Modulo per la presentazione delle osservazioni per i piani/programmi/progetti sottoposti a procedimenti di valutazione ambientale di competenza statale

ID: Codice procedura (ID_VIP/ID_MATTM):10844

Impianto per la produzione di energia elettrica da fonte eolica, costituito da 6 aerogeneratori della potenza complessiva di 37,2 MW, un sistema di accumulo da 25 MW e relative opere connesse in località "Rempillo" nel comune di Pitigliano (GR).

TESTO DELLE OSSERVAZIONI

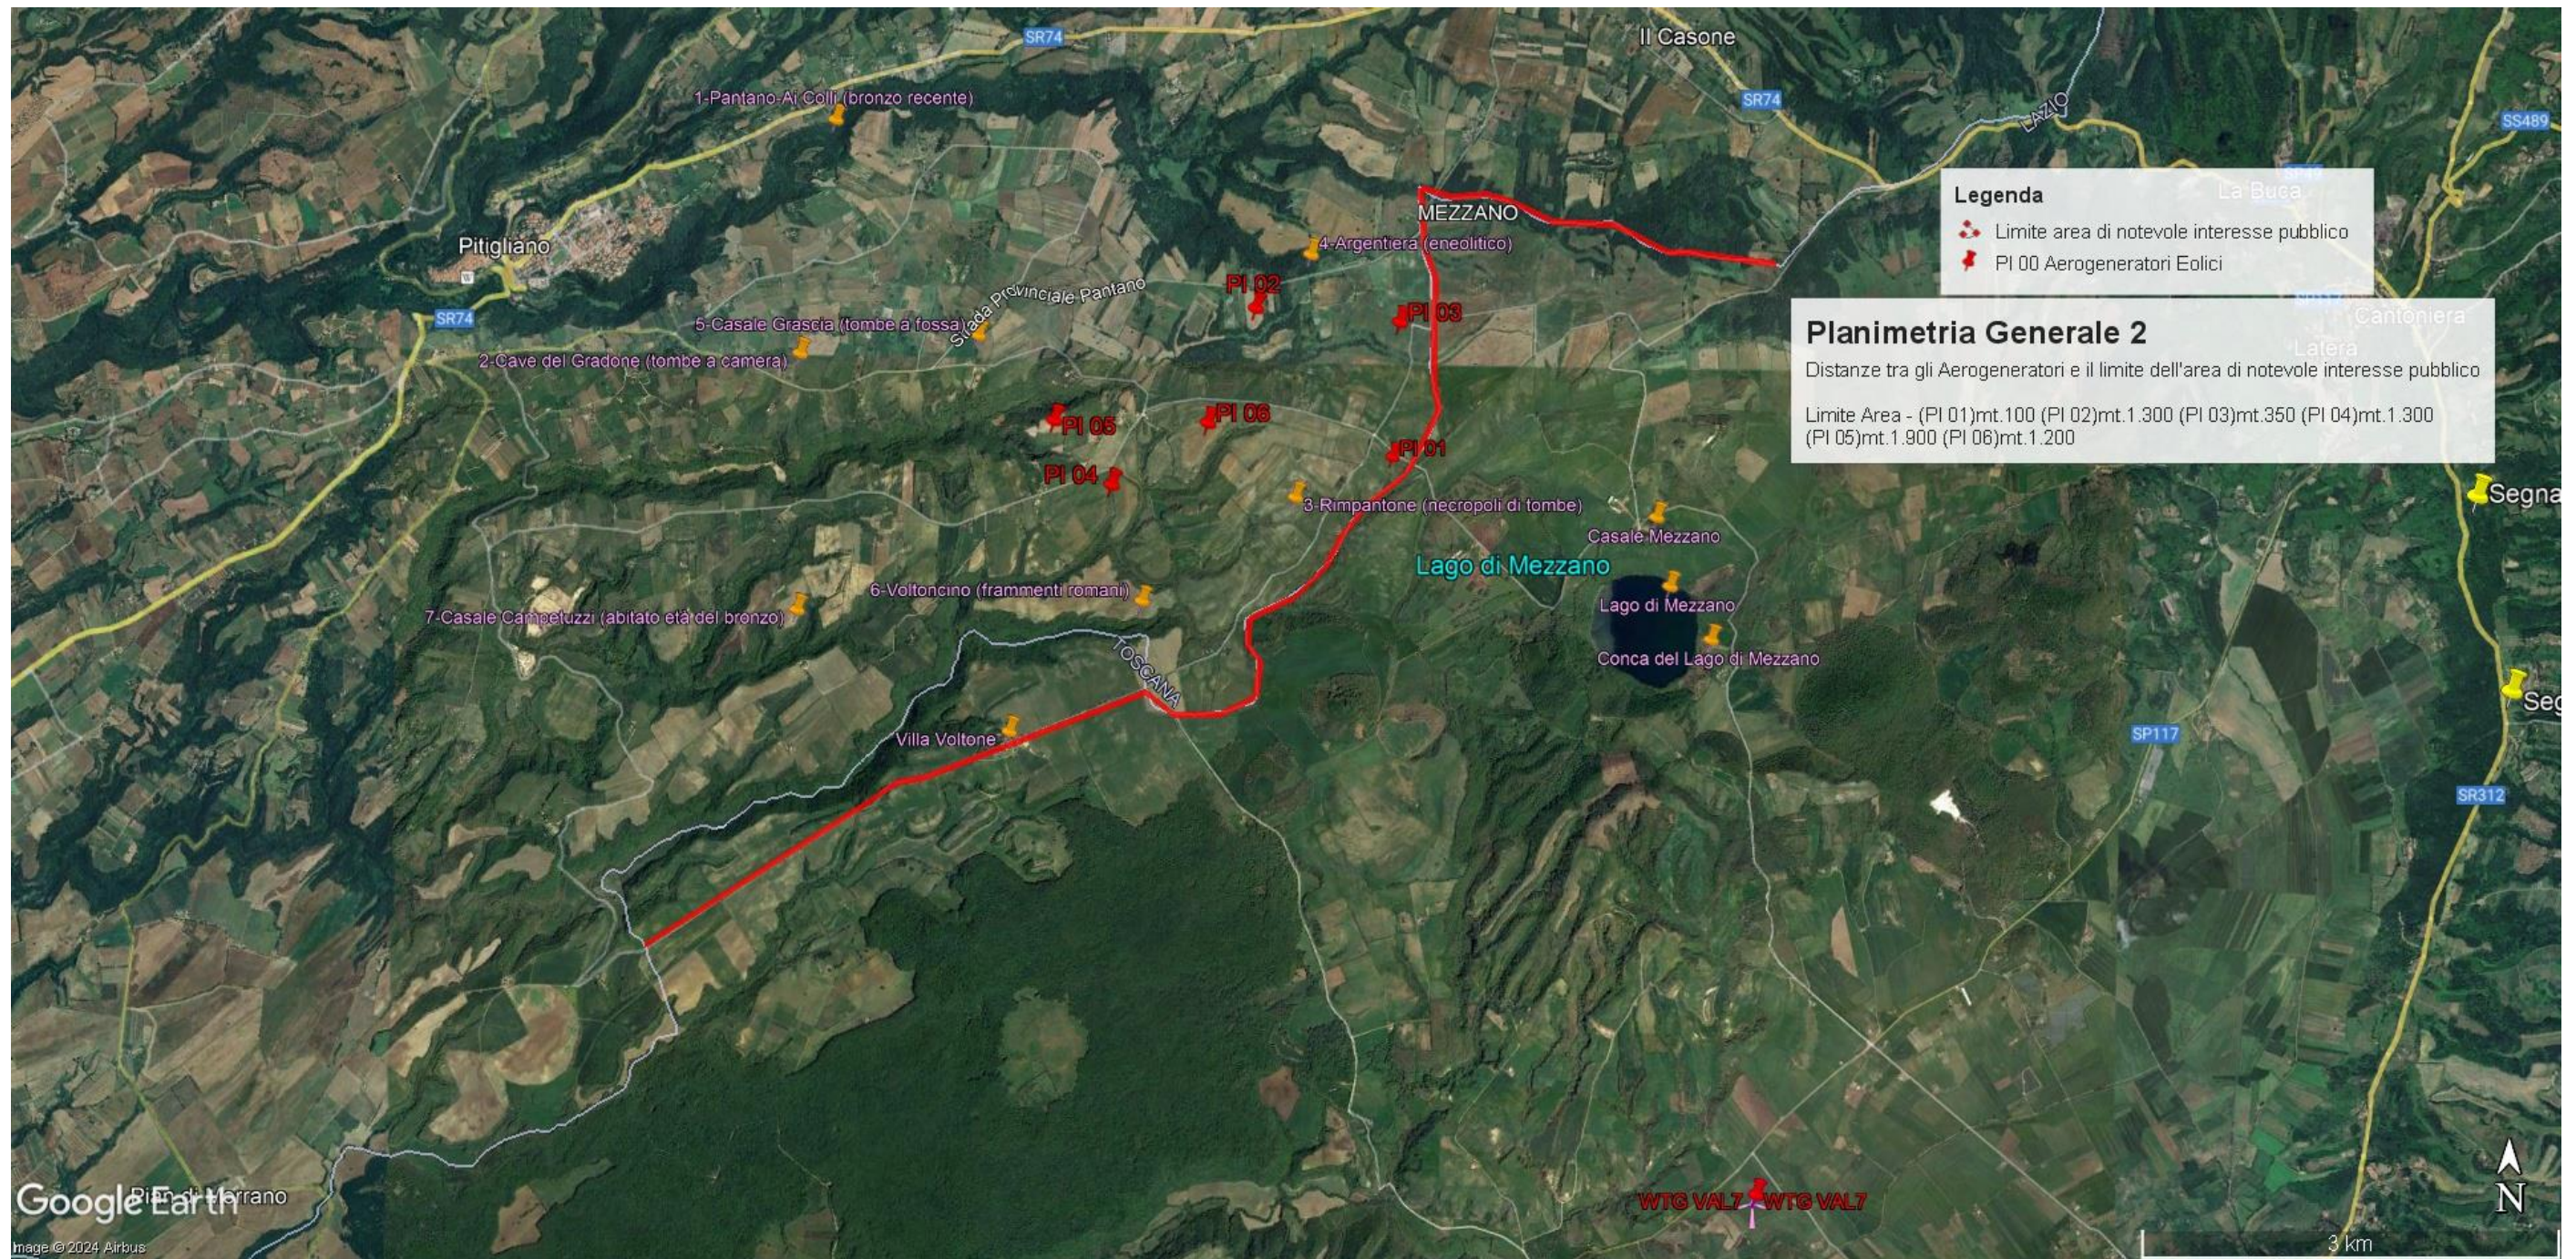
OSSERVAZIONE N. 1 : AREA dell'IMPIANTO EOLICO NON IDONEA ai sensi dell'art. 20 com. 8 lettera c quater del Decreto Legislativo n. 199/2021 e ss.mm.ii.

In sintesi, visti l'art. 20 comma 8 lettera c) quater del D.Lgs n 199/2021 e le Linee guida nazionali appena citate, considerato l'enorme impatto dell'impianto eolico industriale denominato "Rempillo" sulla zona paesaggistica di notevole interesse pubblico ben individuata nelle immagini n.1 e n. 2 e sui Beni Culturali evidenziati nell' immagine n. 3 dell'Allegato alle presenti Osservazioni, per la collocazione delle pale P04 e P05 direttamente all'interno del perimetro di un'area archeologica e per gli impatti anche sull'area intermedia e vasta dei pregiati territori laziali della Tuscia settentrionale e in particolare di quelli del pitiglianese ricco di emergenze agricole, naturalistiche, storiche e archeologiche del periodo etrusco ma non solo, si chiede che venga negata l'autorizzazione all' insediamento dell'impianto eolico denominato "Rempillo".

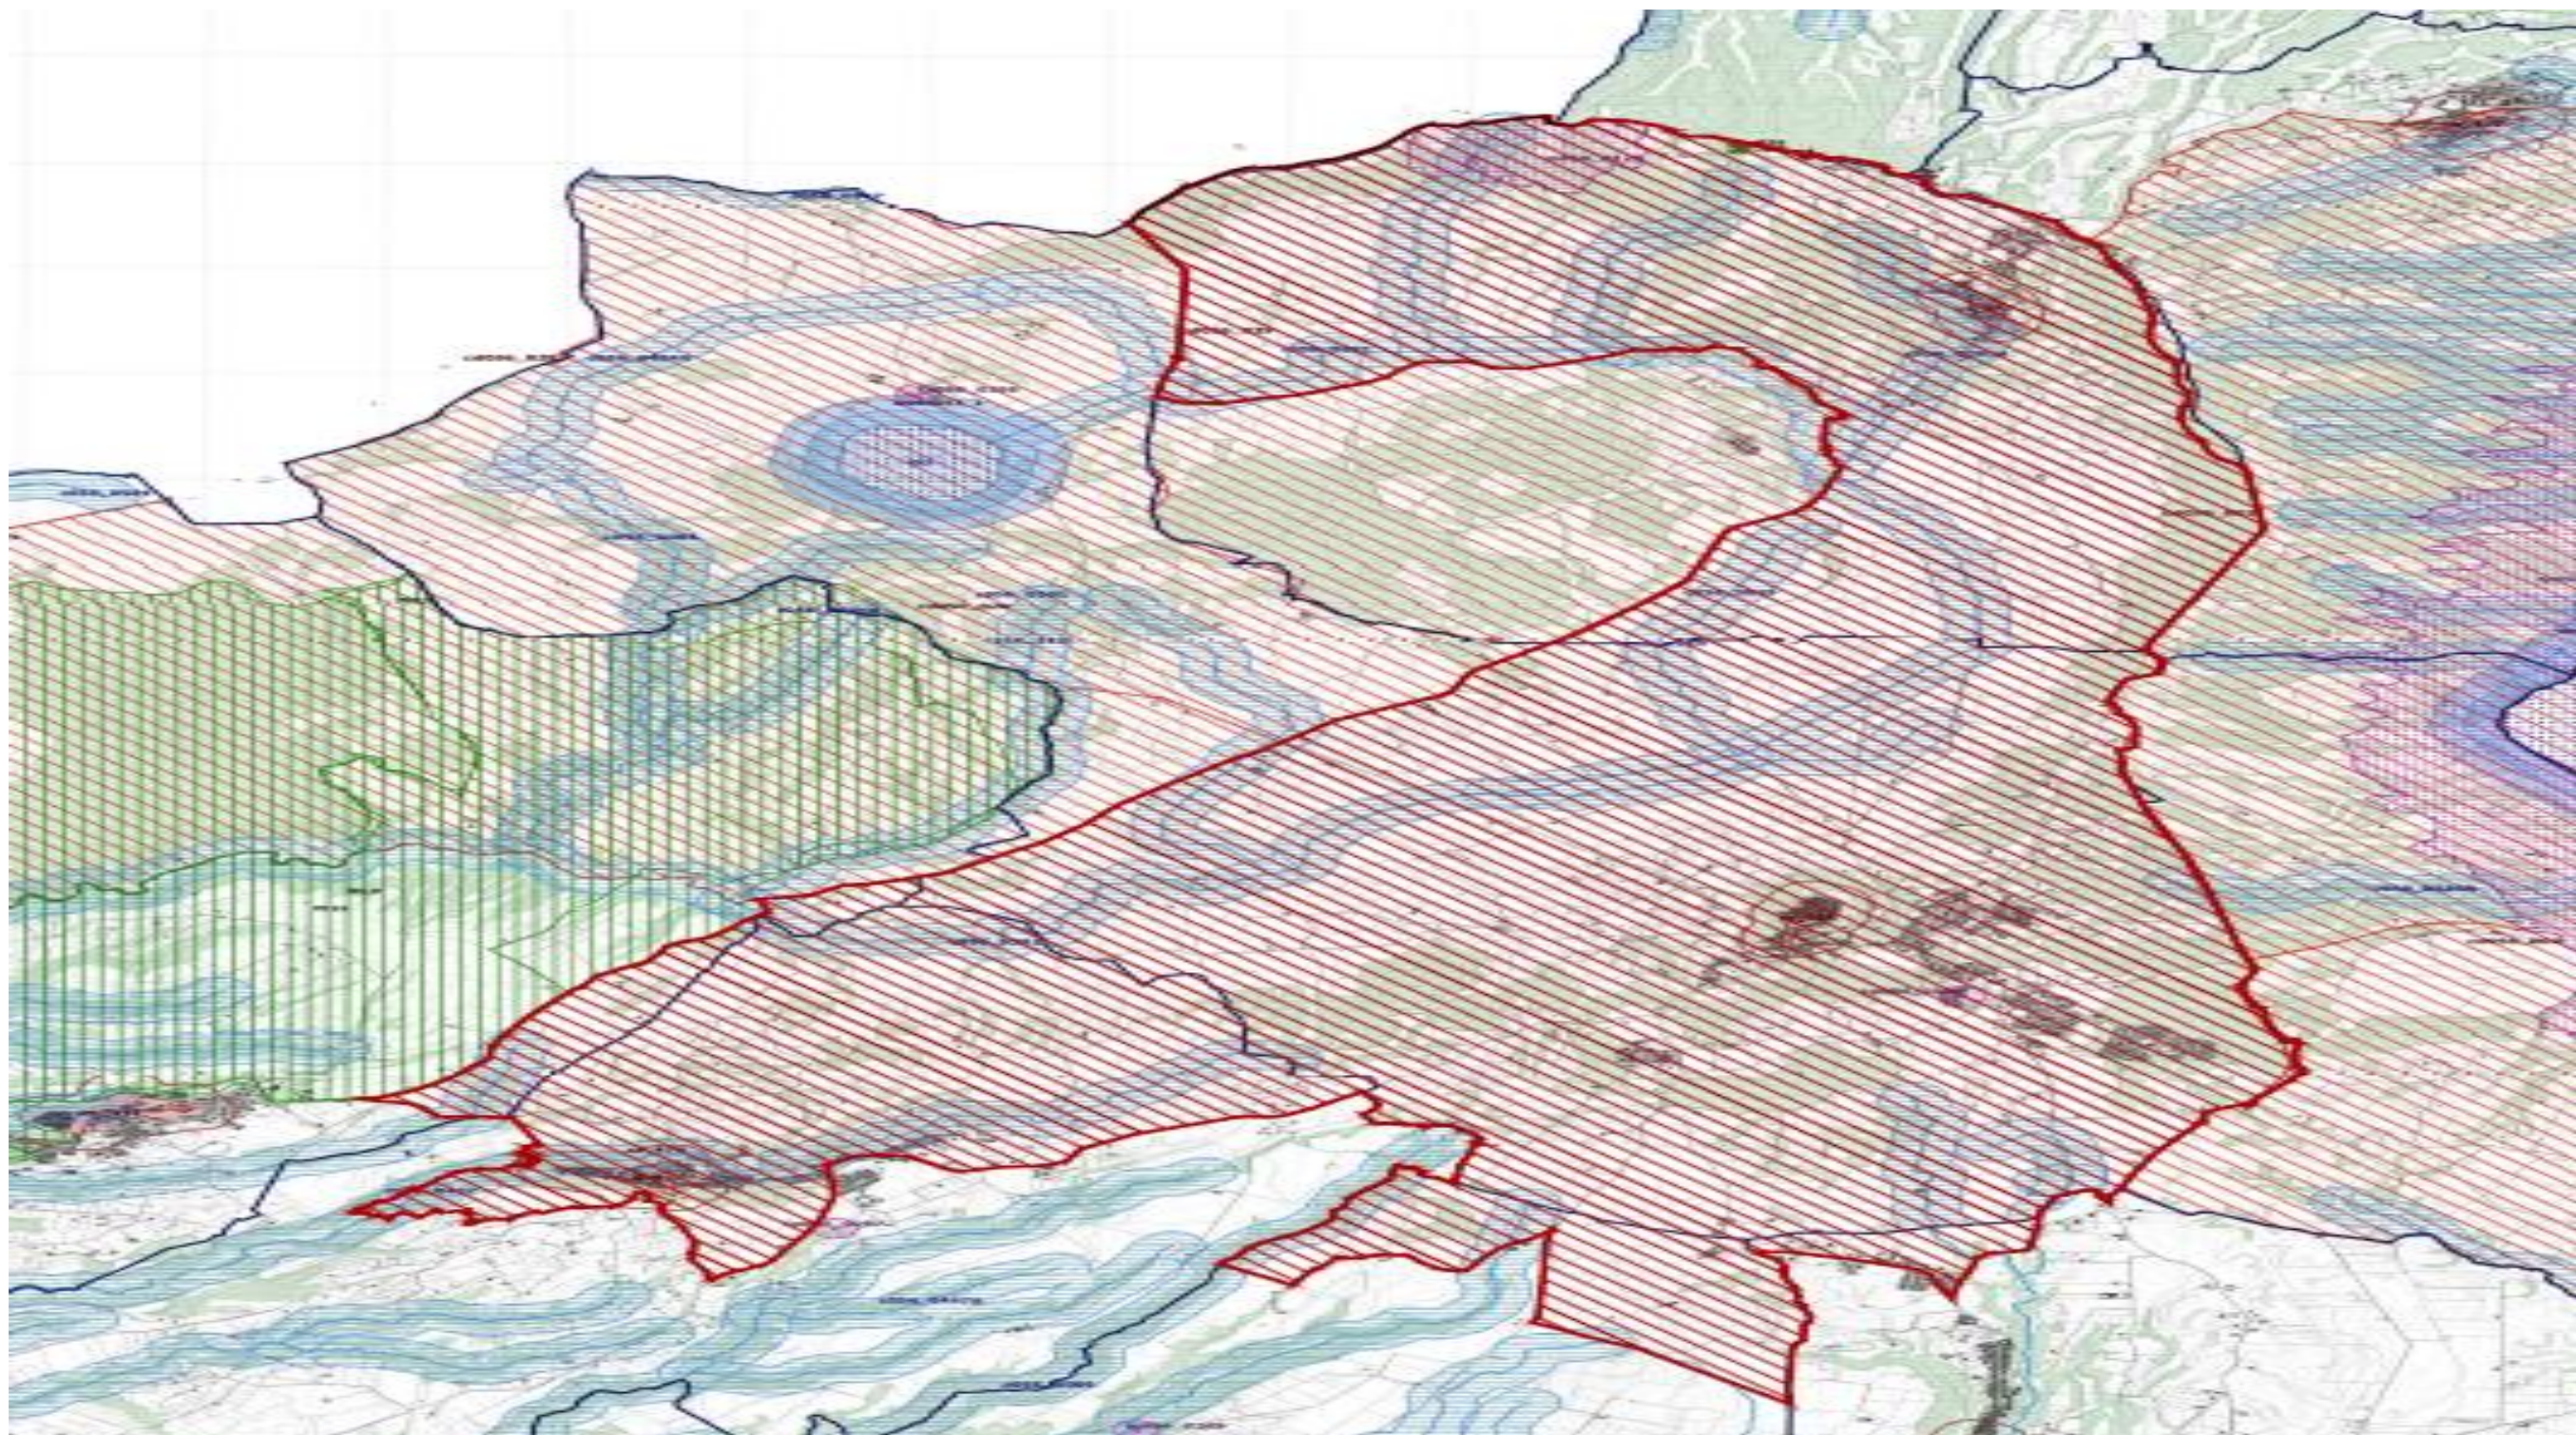
Tornando alla questione di legittimità, alla luce del combinato disposto dal "vincolo sul patrimonio paesaggistico (artt. 136 e ss. e 142 del decreto legislativo n. 42/2004 e ss.mm.ii.) e sui beni culturali" (artt. 10 e ss. del decreto legislativo n. 42/2004 e ss.mm.ii.) e dal comma 8 lettera c-quarter del D.Lgs 191/2021 e ss.mm.ii si evince che, ad oggi, le aree in cui sono previsti gli insediamenti dei sei aerogeneratori dell'impianto eolico denominato "Rempillo" non sono idonee perché ricadono tutte all'interno della fascia di rispetto dei **beni paesaggistici di notevole interesse pubblico denominati "Conca del Lago di Mezzano e territorio circostante" (D.M. 22.05.1976)** comprendente anche il **vincolo "Selva del Lamone" (D.M. 22.05.1984)** tutelati dall'**art. 136 del Codice del Beni Culturali e del Paesaggio** e in particolare un aerogeneratore (P01) è a 100 metri dal primo vincolo citato e gli altri cinque compresi in una distanza massima tra 1 km e 2 km (vedi immagine n. 1 dell'ALLEGATO). Nella fascia di rispetto dei 3 km anche la porzione di vincolo rappresentato dalla Selva del Lamone che gode di altre importanti tutele in quanto Riserva Naturale regionale (L. 394/91 e L.R. 29/97), Zona di Protezione speciale (ZPS) insieme ai Monti di Castro collegati tra loro da una Zona di Conservazione Speciale (ZSC), il sistema fluviale Fiume Fiora-Olpeta. La Selva del Lamone oltre il vincolo paesaggistico di notevole interesse pubblico che la rende area non idonea all'installazione degli impianti FER anche nelle sue fasce di rispetto dei 3 km, gode di un'altra tutela che ne rivela l'importanza di area di importanza internazionale per l'avifauna IBA (012) che viene collegata all'altra IBA (099) Lago di Bolsena attraverso la ZPS Caldera di Latera e la ZSC Lago di Mezzano che insieme sono compresi nel vincolo paesaggistico " Conca Lago di Mezzano..." e verranno uniti dal nuovo vincolo paesaggistico "*Ambito paesaggistico, geologico e geomorfologico*

dell'orlo della caldera di Latera e delle sue pendici interessate dai centri eruttivi periferici" (si veda a riguardo la proposta pubblicata sul sito del MIC in data 09/08/2023 e l'immagine n. 2 dell' ALLEGATO) all'area di notevole interesse pubblico " Conca del lago di Bolsena" (D.M. 24.10.1960). Praticamente una vasta zona che per interesse paesaggistico e naturalistico oltre che storico, archeologico e identitario rappresenta un unicum nel panorama nazionale.
